許可使用に係る変更許可申請の一部補正について

令 02 量研 (那) 058

令和 2 年 8 月 27 日

国立研究開発法人量子科学研究開発機構

第 II-2-1 図 (使用施設) JT-60 実験棟地階 平面図

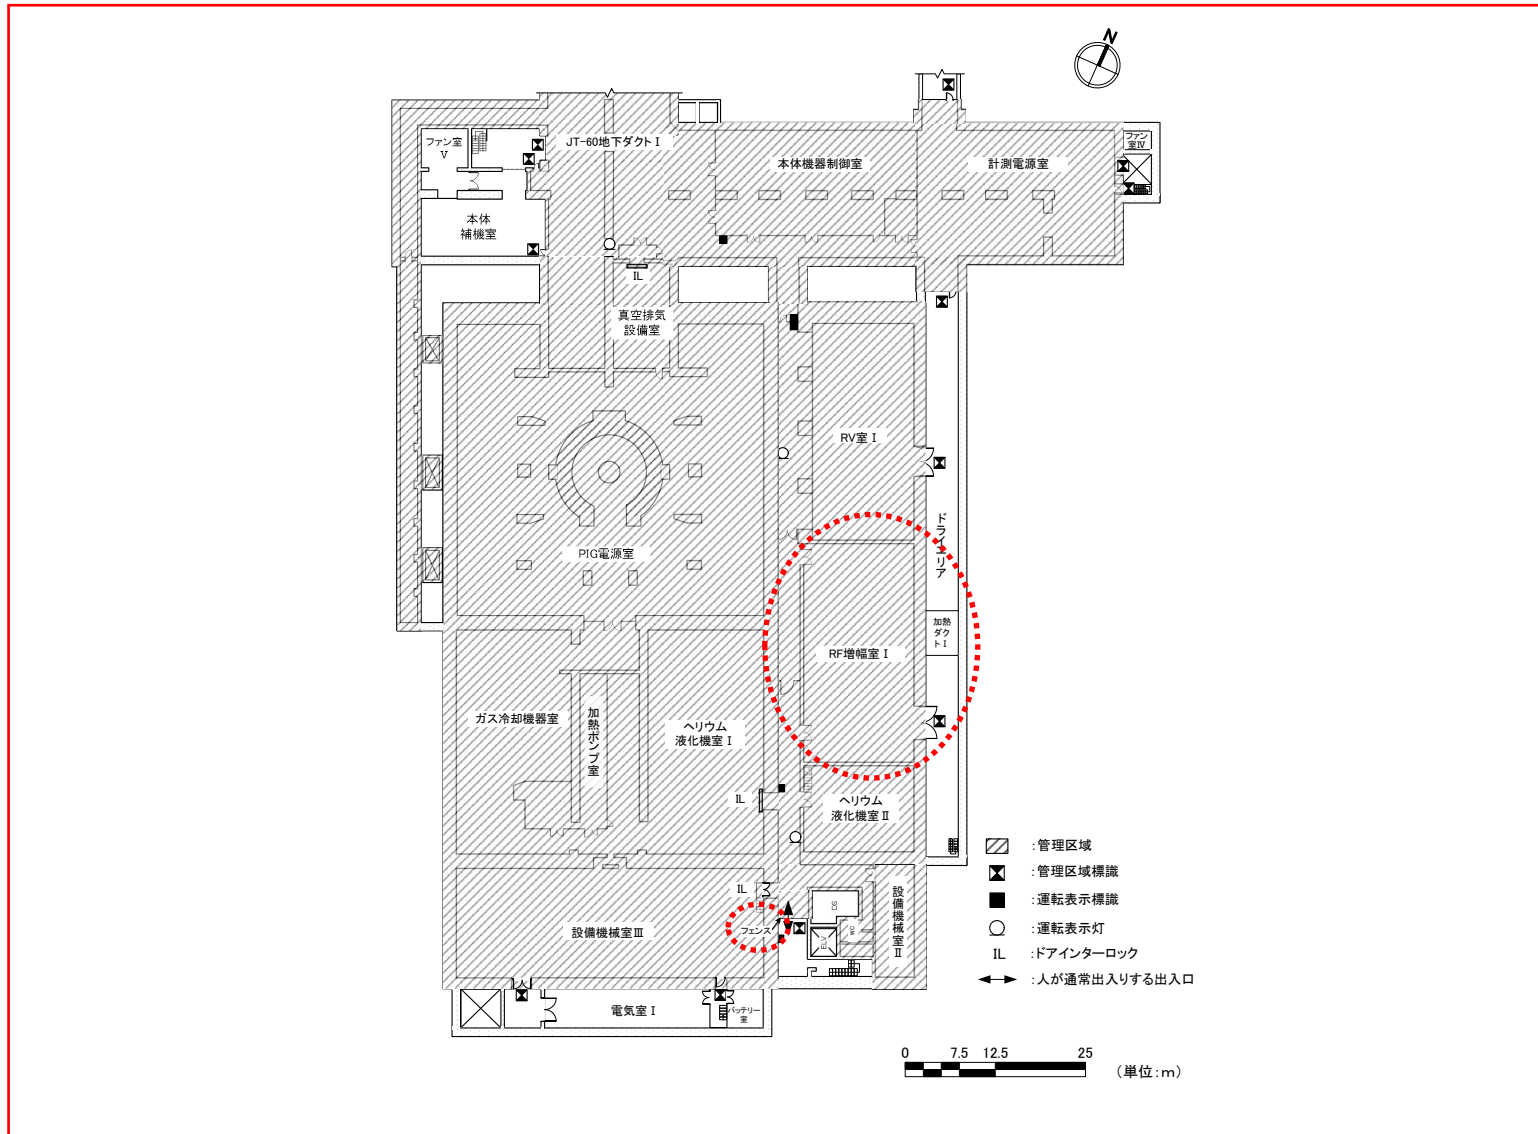
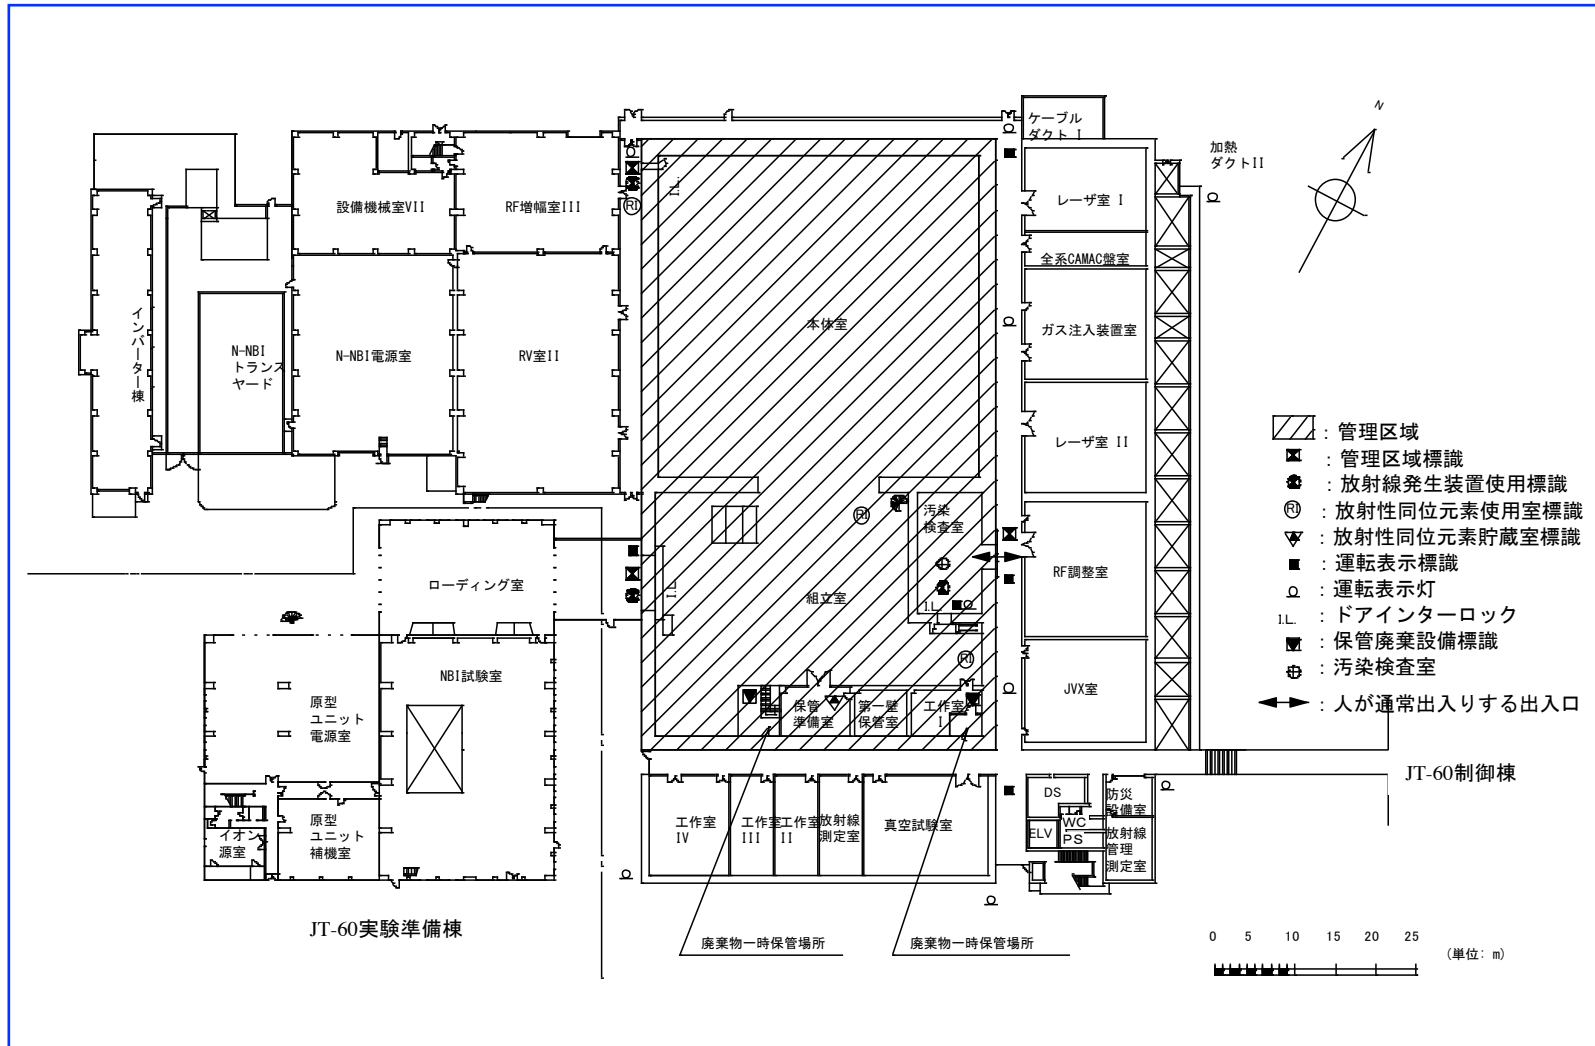
(変更後: RF 増幅室 I の管理区域設定 (運転休止前に戻す) 及び標識の適正化)

・放射線発生装置の運転再開に伴い JT-60 実験棟地階の RF 増幅室 I、JT-60 実験棟地下 1 階地下ダクト I、VII 及び XI（第 II-2-1 図、第 II-2-4 図、第 II-2-9 図及び第 II-2-10 図）は運転休止前の管理区域に戻すため。
JT-60 実験棟能動粒子線電源室（第 II-2-4 図）は管理区域へ設定するため。
